おおぞら公園の再整備について 改修計画のお知らせ

公園工事までの流れ

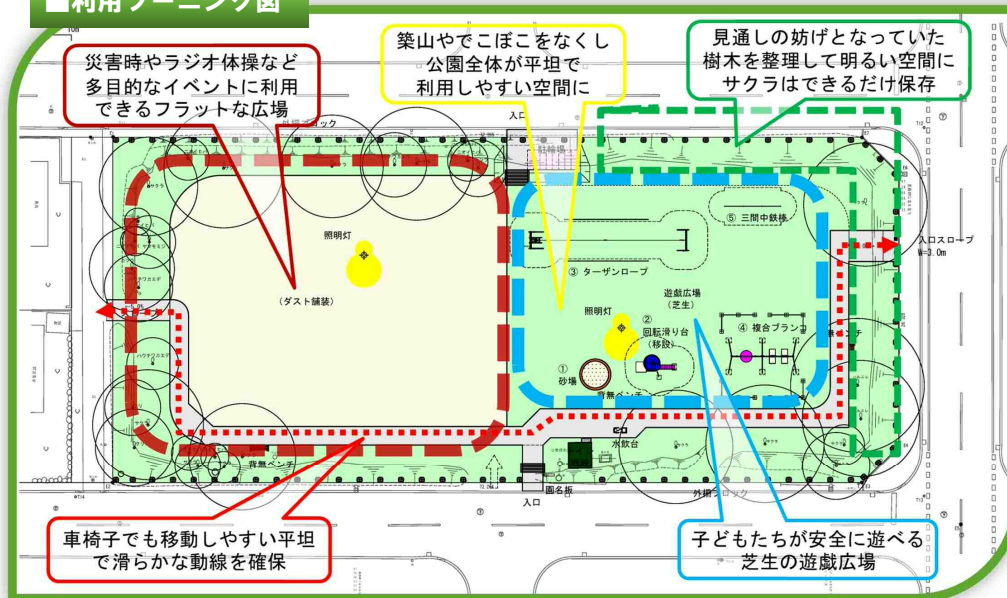
① 老朽化した樹木の伐採、東側の樹木は電線がかかって危険	→	老朽危険木の伐採、電線に当たっているニオイヒバの伐採
② 公園内の見通し確保	→	低木は植栽しない、中高木は枝払いを行う
③ 季節を楽しむ自然景観の保存	→	季節の花木である桜の木は極力保存する
④ 現在の周辺住民は高齢化が進んでいるが将来の住民入れ替わりに対応	→	老朽化した外柵・遊具の入れ替え、抗菌砂を使った砂場の設置
⑤ 築山で見通しが悪い、平坦な広場が望ましい	→	築山を削り、平坦な広場を確保し、災害時にも利用可能な空間確保
⑥ 自転車で公園に来る子供が多いが、主に北側からの利用	→	駐輪場を現在の位置から移動し、北側入り口付近に設置
⑦ 車イス等の利用に対応	→	バリアフリー対応のスロープを西側に設置し、園路により利用可能
⑧ 木陰で小休憩できるようなスペースの確保	→	樹木の木陰部分にベンチを配置

「第1回意見交換会」での皆さまからのご意見を受けて、再整備計画図（修正案）を作成し、最終計画図へ向けた意見交換を行いました。

■利用ゾーニング図

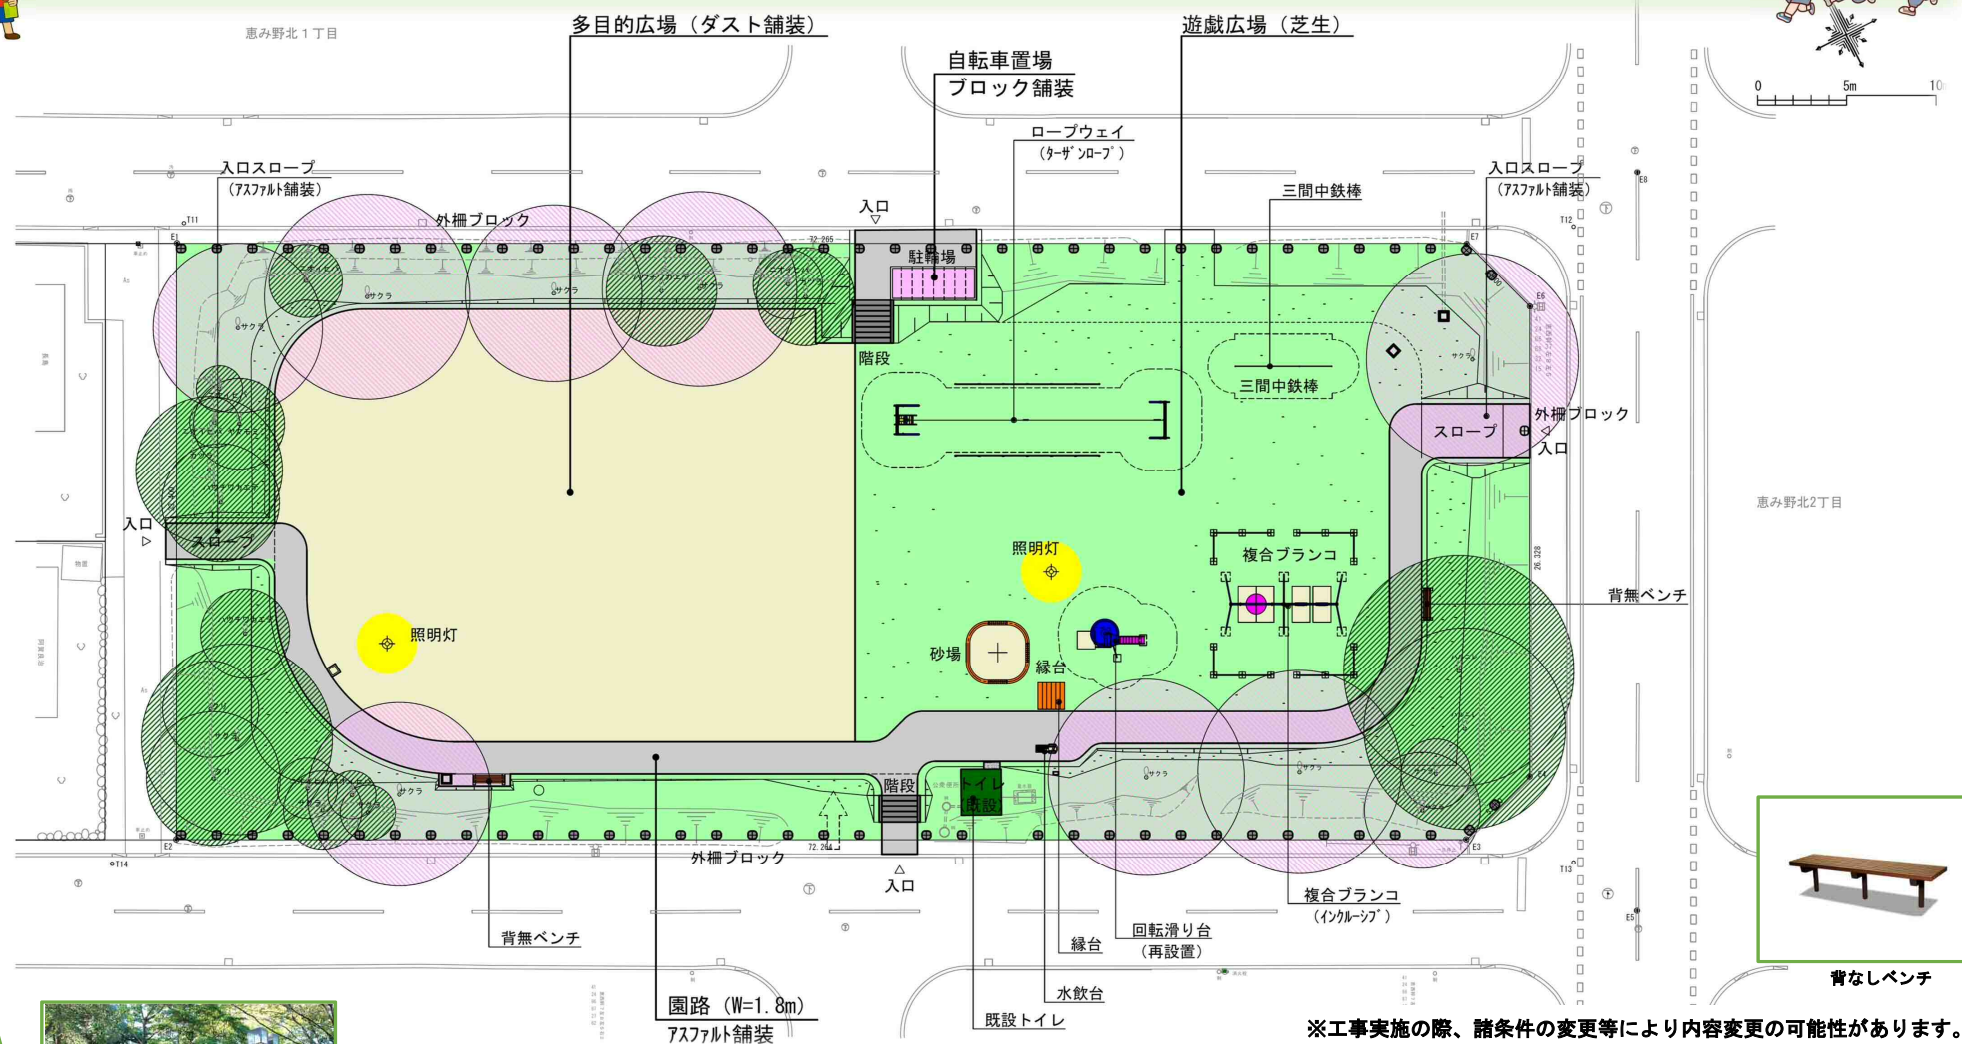
第2回意見交換会で寄せられた主な意見・合意内容

- ・砂場の衛生面に問題は無いが、抗菌砂を採用するとの事だが有効期限は？
→ 恵庭市では点検を、2回/週実施しており、それを超えた支障があれば随時検討します。
- ・広いダスト舗装を設けることで子供によるボール遊びが想定され、ボールが園地外へ飛び出る、または転がり出ることが危惧される。対策は可能か？
※ 恵庭市には地域の要望によりボール遊びを規制した公園もあります。実際の利用状況を見て必要があれば防球ネットの設置も含めて検討します。
- ・遊具、休憩施設に高齢者を対象とするものが少ない。健康遊具（背伸ばしベンチ等）検討。
- ・屋外時計が欲しい。（照明柱に取り付けるタイプの施工例あり：電源＝ソーラー）
→ 再整備後に利用状況に応じて必要があれば別途検討します。
- ・緑台が欲しい。（親子で使用可能な広いスペース）
- ・外柵石は基本的には外部からの車両侵入防止としての機能が想定されていることから、侵入防止として不要と考えられる箇所は設置しない事も検討する。

計画案については基本的に合意をいただきました。下記の意見については部分的に修正可能か想定工事費等も踏まえて検討します。

第2回意見交換会のご意見を踏まえて最終案を作成 ⇒ 裏面へ
